Werfverslag 18

Vergadering van 16/06/2017

2807.15.STR

betreft.: **Gevelrenovatie**  
projectlocatie: Zeedijk 341, 8430 Middelkerke

Principe opbouw detail :

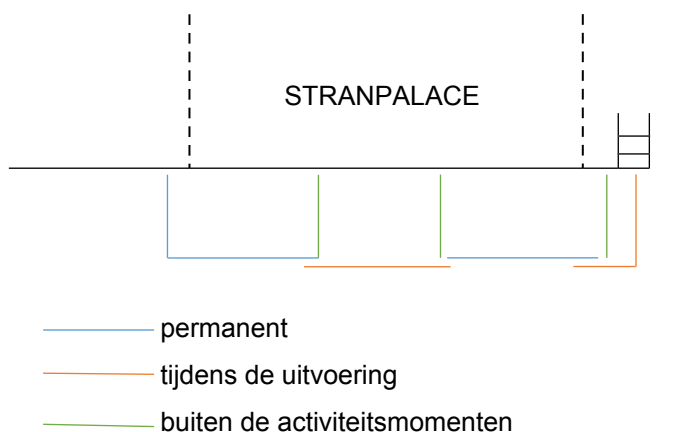
- technische fiches volledig te zijn;
  - details volledig te zijn.
7. Details hoek balkonbekleding dient te zorgen voor de ventilatie van het plafond en het balkonfront + drainage van het water ter hoogte van het balkonfront.

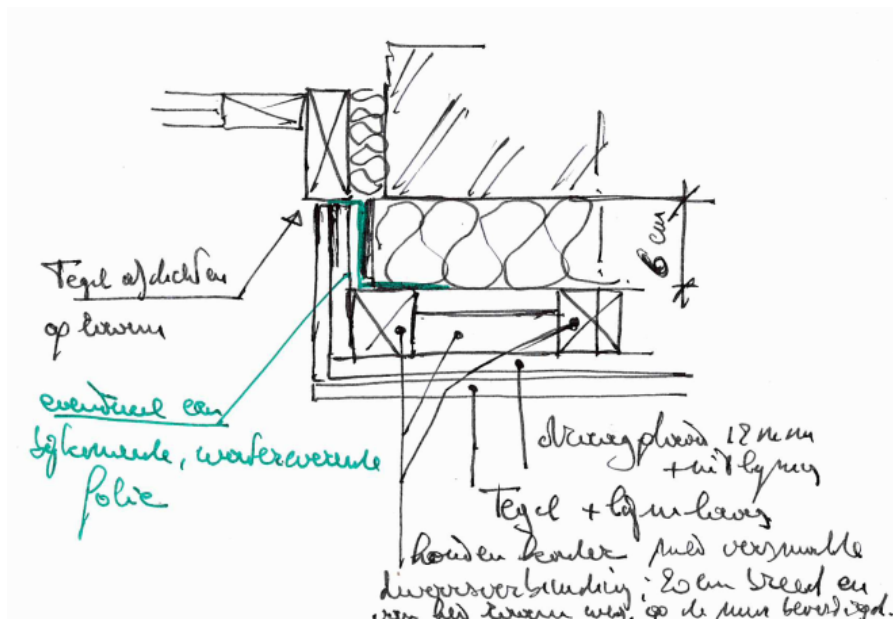
12. De werfafsluiting wordt als volgt aangepast:

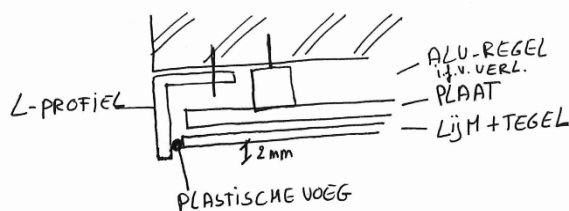
2. Positionering stopprofiel links en rechts:
